改善箇所説明図

N63 エンジン

ターボ チャージャー用
補助クーラント ポンプ

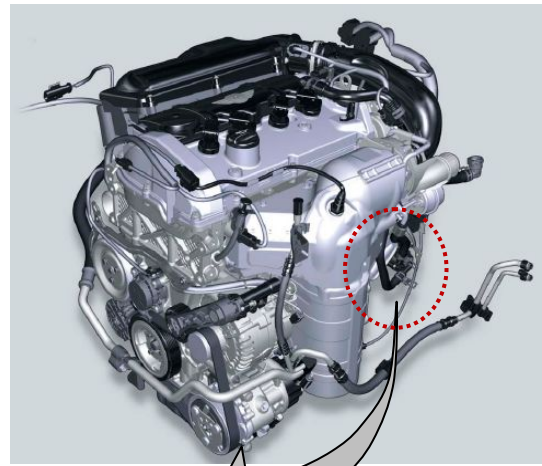
ターボチャージャーを冷却するための電動補助クーラントポンプにおいて、ハウジングの製造工程が不適切であったため、ハウジングに亀裂が生じることがある。その場合、亀裂からクーラントや湿気が浸入することにより回路がショートし、プラグ接続部が焦げ付き、最悪の場合、車両の火災に至るおそれがある。

全車両、電動補助クーラント ポンプを良品と交換する。
